INFORME DE CONTROL CONCURRENTE
N° 010-2025-OCI/0481-SCC

**“A LA CONSTRUCCION DE COMEDOR Y COCINA EN EL
CENTRO DE ACOGIDA RESIDENCIAL DOMINGO SAVIO”**

INFORME DE CONTROL CONCURRENTE
N° 010-2025-OCI/0481-SCC

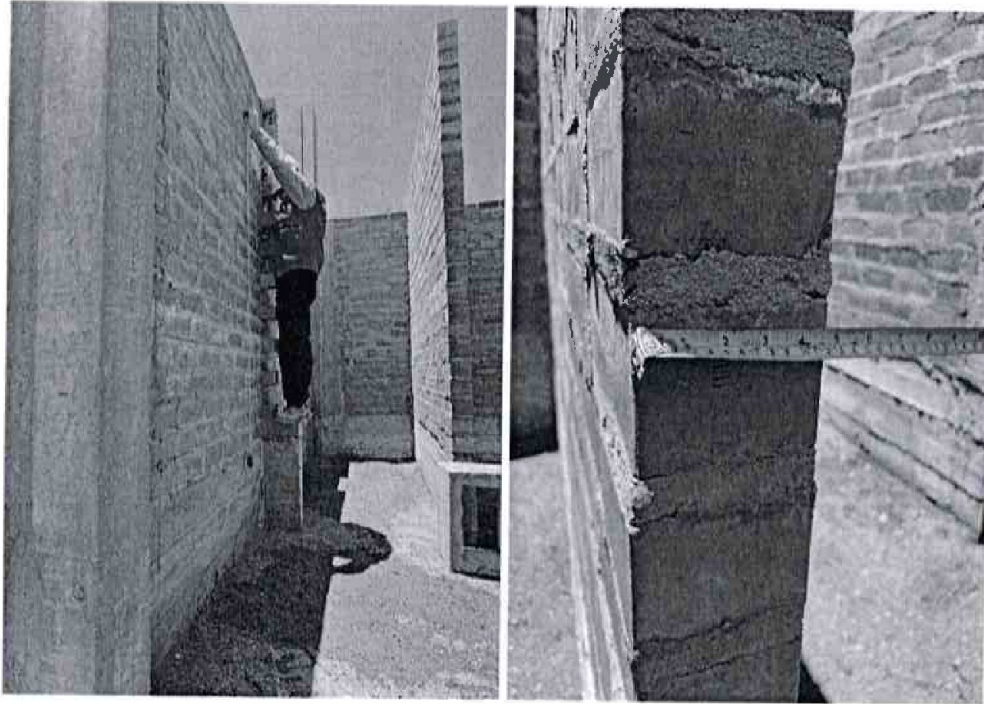
- Riesgos en columnas con valores inferiores a la especificación

Aunque la diferencia es mínima (1 a 3 kg/cm²), los resultados de 207 y 209 kg/cm² no cumplen con la resistencia de 210 kg/cm² estipulada. Esto puede comprometer los márgenes de seguridad calculados para la estructura, especialmente en zonas sísmicas como Perú, donde las columnas son elementos críticos para la estabilidad frente a terremotos. Además, existe riesgo de no cumplir con los requisitos de la norma E.060 "Concreto estructural", lo que podría llevar al rechazo de la obra por parte del comité de recepción.

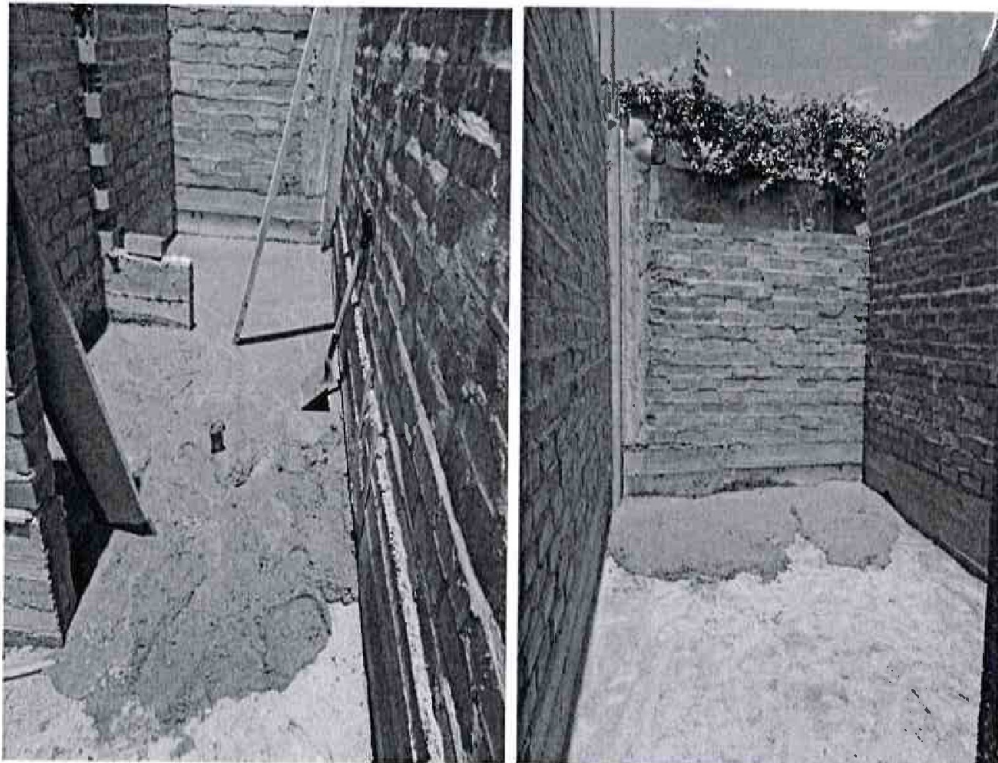
- Construcción de muros con ladrillos kinkong de distintas mediadas, ocasionaron paredes desniveladas con el riesgo de que se incremente el espesor en el tarrajeo de muros por ende el incremento del costo.

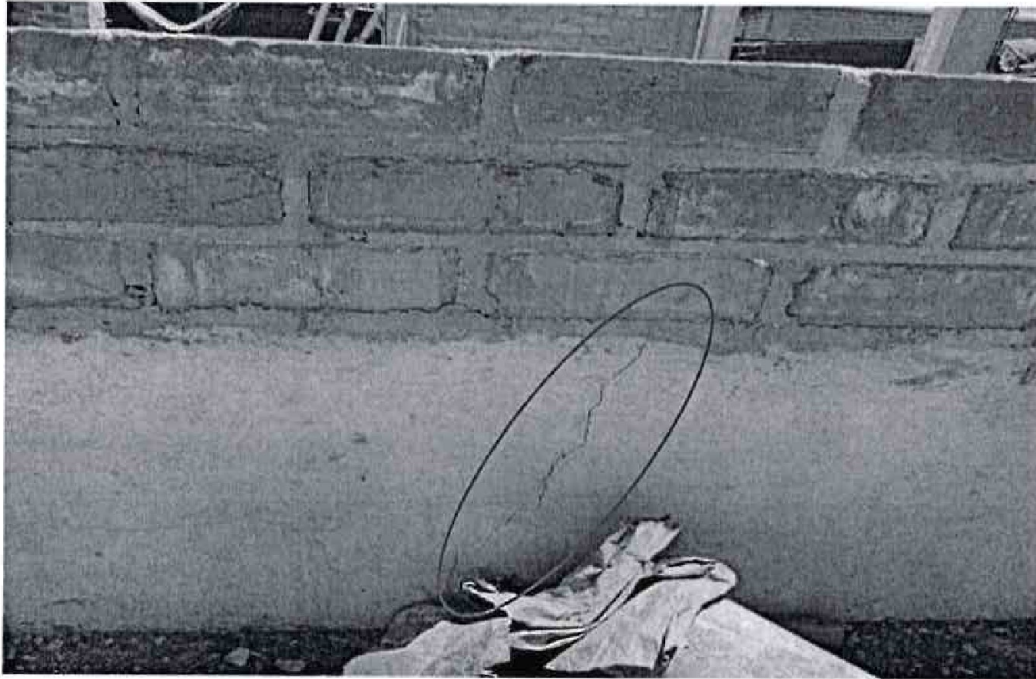
- Construcción de falso piso en toda el área interna de la edificación sobre terreno desnivelado, ocasiono que el personal obrero a su criterio nivelara con arena confitillada, con el riesgo de que se incrementen los costos por el uso inadecuado de este material, así como el cambio de espesor de concreto en el falso piso.

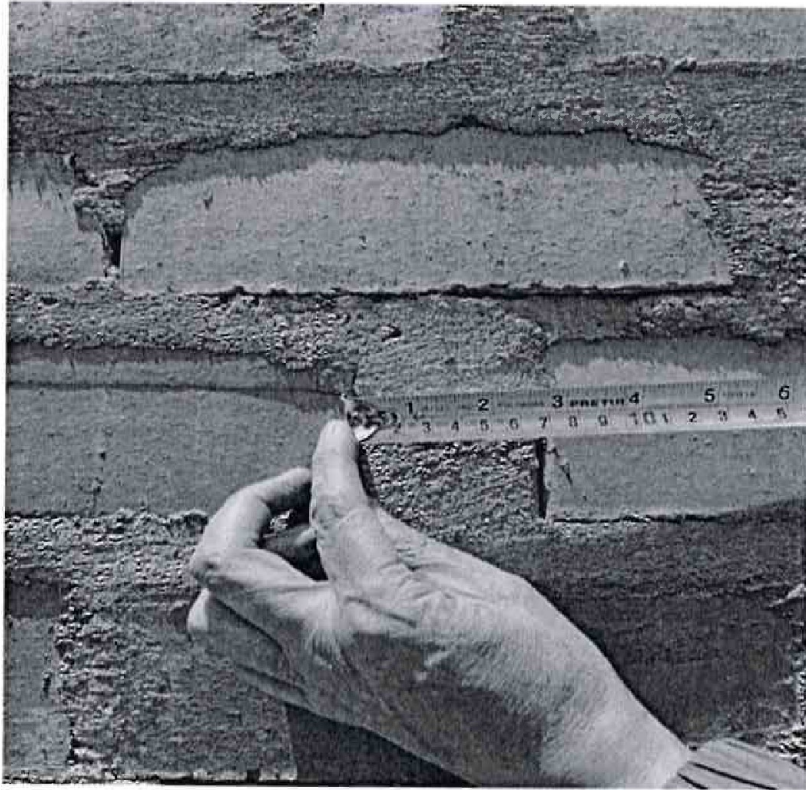
- Fierros de construcción encontrados almacenados de manera inadecuada y con presencia de óxido, los mismos que no deberían usarse en esas condiciones, puesto que el óxido impedirá que haya una buena adherencia entre el acero y el concreto, conllevando ello al debilitamiento de la estructura, corriendo el riesgo que el óxido pueda avanzar por dentro con el tiempo, reduciendo el área del acero y generando presión que pudiera agrietar el concreto. Motivo por el cual lo que la supervisión deberá de tomar las medidas preventivas adecuadas.
